Determinazione dirigenziale	n. DET-AMB-2022-902 del 24/02/2022
Oggetto	DLGS 152/06 E SMI (ART. 109 C. 2), DM 173/2016. AUTORIZZAZIONE ALL'IMMERSIONE DELIBERATA IN MARE DEL MATERIALE DRAGATO IN CORRISPONDENZA DELLA CANALETTA DI AVVICINAMENTO AL PORTO (RIF. PROGETTO N. 1114 «HUB PORTUALE DI RAVENNA). PROPONENTE: AUTORITÀ DI SISTEMA PORTUALE (ADSP) DEL MARE ADRIATICO CENTRO- SETTENTRIONALE (PORTO DI RAVENNA)
Proposta	n. PDET-AMB-2022-937 del 23/02/2022
Struttura adottante	Servizio Autorizzazioni e Concessioni di Ravenna
Dirigente adottante	Fabrizio Magnarello

Oggetto: DLGS 152/06 E SMI (ART. 109 C. 2), DM 173/2016. **AUTORIZZAZIONE ALL'IMMERSIONE DELIBERATA IN MARE DEL MATERIALE DRAGATO IN CORRISPONDENZA DELLA CANALETTA DI AVVICINAMENTO AL PORTO** (RIF. PROGETTO N. 1114 «HUB PORTUALE DI RAVENNA - APPROFONDIMENTO CANALI CANDIANO E BAIONA, ADEGUAMENTO BANCHINE OPERATIVE ESISTENTI, NUOVO TERMINAL IN PENISOLA TRATTAROLI E RIUTILIZZO DEL MATERIALE ESTRATTO IN ATTUAZIONE AL P.R.P. VIGENTE 2007- 1° E 2° STRALCIO»).

PROPONENTE: AUTORITÀ DI SISTEMA PORTUALE (ADSP) DEL MARE ADRIATICO CENTRO-SETTENTRIONALE (PORTO DI RAVENNA)

Figura 1 - Localizzazione dell'Area 2 con stazioni di campionamento caratterizzazione 2020

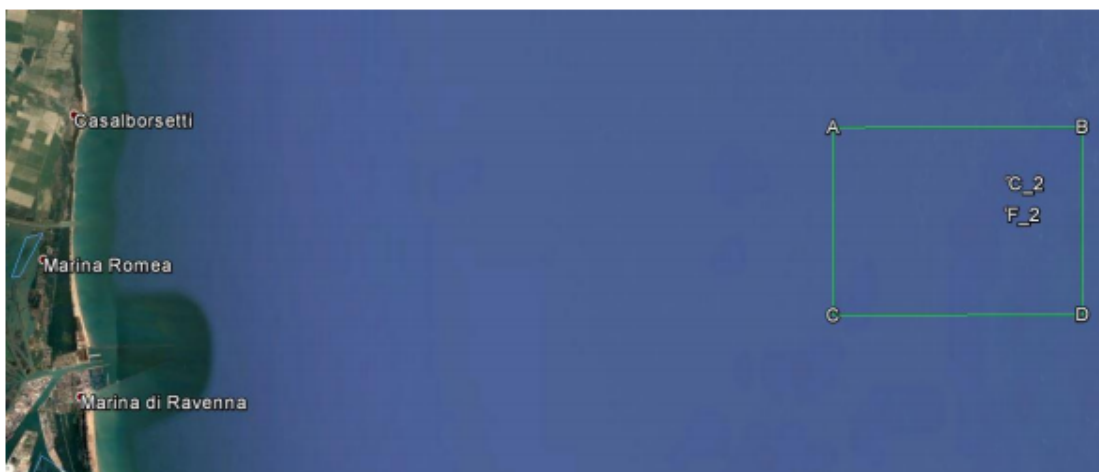
- per l'immersione in mare è stata indicata, dalla Regione Emilia Romagna Servizio Difesa del Suolo, della Costa e Bonifica e dall'Autorità di Sistema Portuale, l'"Area 2" distante circa 11 Mn dalla costa (rif. *Planimetria Area recapito sedimenti dragati* allegata), di lato 3.6 x 2.5 Mn, avente superficie totale di circa 31 km². Questa area era già stata utilizzata nel 1997, su autorizzazione della Capitaneria di Porto di Ravenna all'Autorità Portuale di Ravenna (Prot. N.22/11690 del 06/05/1997) e caratterizzata nel 2014 sempre da Arpae.

L'estensione dell'area d'immersione è pari a 9 miglia nautiche quadrate (circa 31 km²), pertanto il ricoprimento "teorico medio" è inferiore a 10 cm, in linea a quanto riportato nel D.M. n. 173/2016 ed alle linee guida e pareri espressi dall'ISPRA e dal SNPA (Sistema Nazionale per la Protezione Ambientale), in modo da consentire "agli organismi che vivono sul fondo e che rappresentano una fonte di sostentamento anche per le risorse demersali della pesca, di ri-colonizzare in breve tempo i medesimi fondali, permettendone un eventuale riutilizzo come aree di immersione, in tempi relativamente brevi."

- a. il materiale scavato in corrispondenza della canaletta di accesso al porto sarà destinato ad immersione in mare nel "Sito 2" identificato in premessa ([rif. **Planimetria Area recapito sedimenti dragati allegata alla presente determina**](#)), alle condizioni e prescrizioni descritte nel documento "CARATTERIZZAZIONE DEI SEDIMENTI DEL CANALE CANDIANO AVAMPORTO - Integrazione alla RELAZIONE TECNICA, ottobre 2021", predisposto da ARPAE (con il contributo di ISPRA, UNIVPM e IAS-CNR).

Figura 7 – Ubicazione delle singole stazioni mobili di monitoraggio della torbidità, con le relative coordinate geografiche

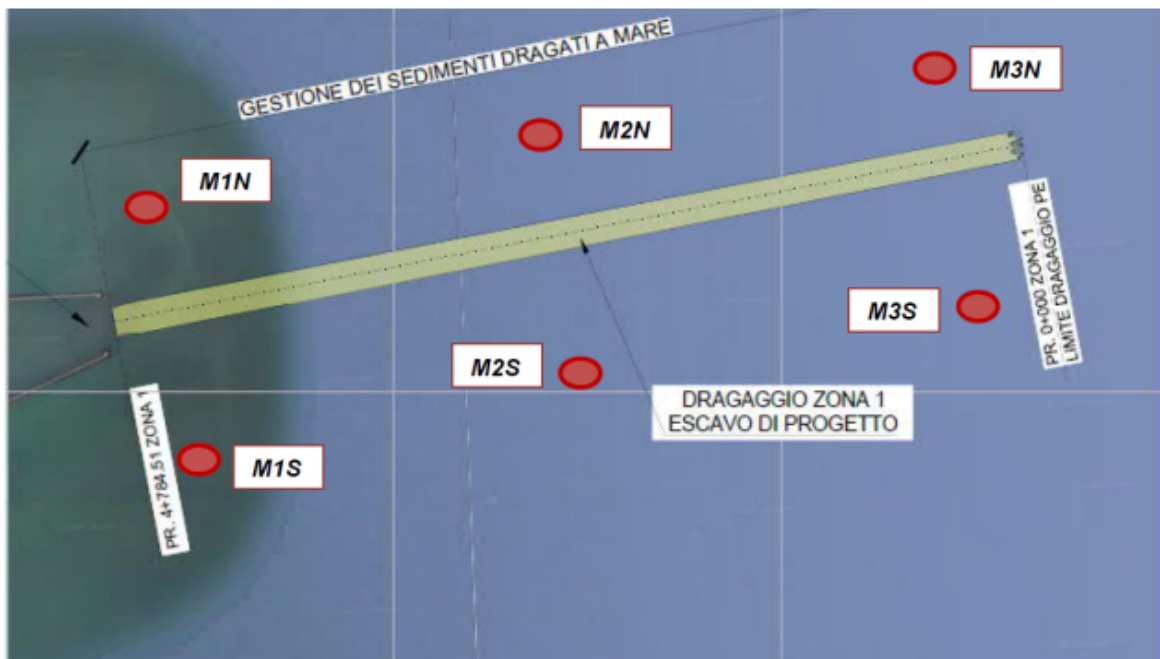
Per l'area di dragaggio sono previste sei stazioni di monitoraggio lungo la canaletta di avvicinamento al Porto di Ravenna.

Due punti coincidono con quelli del monitoraggio del 2017, in cui pertanto sono disponibili anche dati della precedente attività denominati M1N e M1S, sono collocati a ridosso della testata delle dighe foranee del porto, gli altri, di nuova collocazione sono posizionati lungo l'asse della canaletta di avvicinamento oggetto del dragaggio e sono denominati M2N, M2S, M3N ed M3S.

Nella figura sono evidenziate le posizioni, mentre a pag. 19 della relazione Piano di Monitoraggio Operativo sono riportate le coordinate WGS84.

I punti sono collocati a 500 m dalla scarpata Nord e Sud della canaletta di accesso.

- se le condizioni meteomarine si manterranno sul bel tempo lungo l'intero arco dei dragaggi, i valori registrati in ciascuna giornata lavorativa dovranno mantenersi inferiori al maggiore dei valori rilevati "ante operam" incrementato del 10%;
- qualora, nell'arco delle lavorazioni, dovessero verificarsi eventi temporaleschi, di burrasca o che in generale possano incrementare il livello di torbidità a prescindere dai dragaggi in essere, la misurazione effettuata il primo giorno lavorativo successivo all'evento dovrà dare un valore di torbidità inferiore a quello registrato in concomitanza dell'evento meteo-marino stesso; tale valore dovrà poi progressivamente diminuire fino a ricondursi, entro 5 giorni, nei limiti di cui al punto a). Ciò vale sia nel caso in cui i lavori siano normalmente proseguiti a prescindere dall'evento, sia nel caso di sospensioni.

Qualora i valori di soglia siano superati, l'attività viene sospesa fino al rientro nelle condizioni accettabili.

Figura 8 – Ubicazione delle singole stazioni mobili di monitoraggio della torbidità nella zona d'immersione, con le relative coordinate geografiche

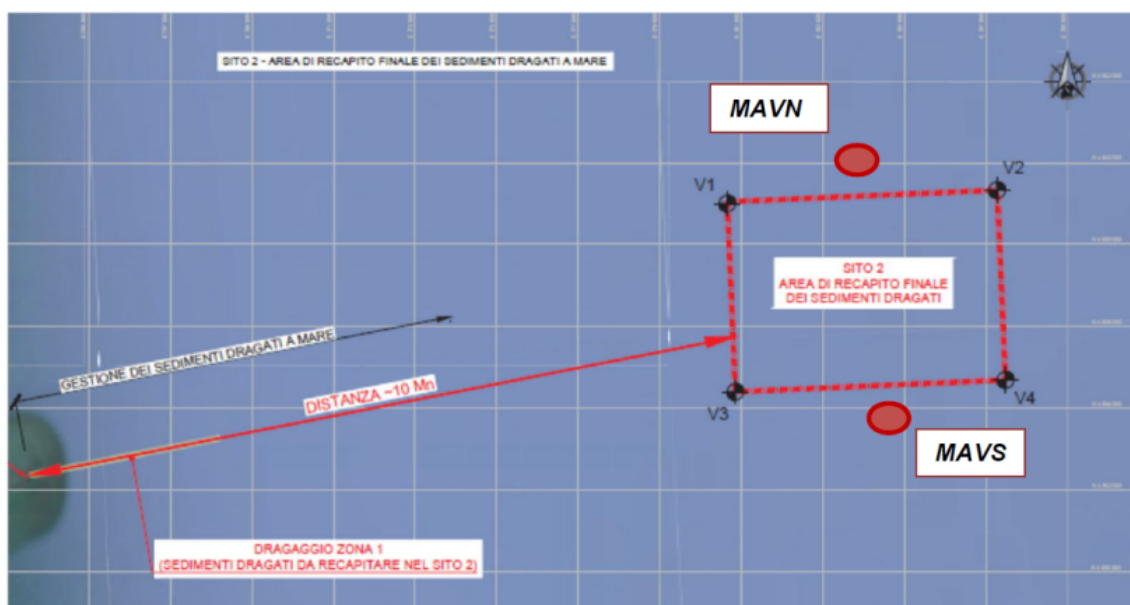
In analogia a quanto posto in essere per il monitoraggio dell'area di escavo della canaletta di avvicinamento al porto, per l'area di immersione a mare vengono individuati due punti di monitoraggio con replica delle misure previste per i 6 punti già individuati lungo la canaletta.

I due punti di monitoraggio dell'area di immersione sono denominati MAVN e MASN, le cui coordinate sono individuate a pagina 13 di 19 della relazione, sono collocati, in analogia ai punti precedenti a 500 metri a nord e sud della area di immersione, atteso che le correnti prevalenti hanno direzione Nord-Sud.
